改善箇所説明図

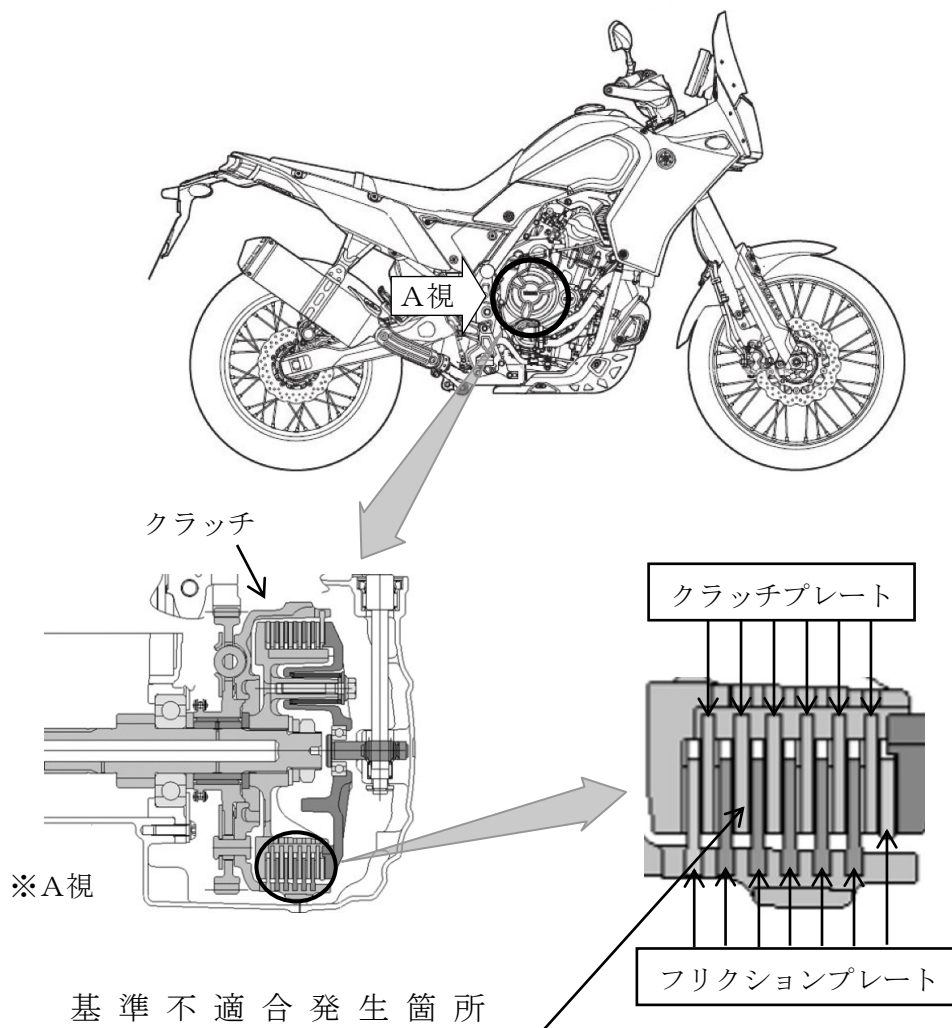
動力伝達装置において、クラッチプレートの管理方法が不適切なため、クラッチプレートに残留した防錆油がフリクションプレートの摩擦材の摩耗粉と混ざり、運転時に熱が加わることで粘着性のある物質が生じ、排出されないことがある。そのため、クラッチレバーを握っても動力伝達が切れず、最悪の場合、停車時に車両が前進するおそれがある。

改善の内容：全車両、クラッチプレートを対策品と交換するとともにフリクションプレートを新品と交換する。

識別：リコール番号入りの識別ステッカーを車台番号打刻位置付近に貼付する。
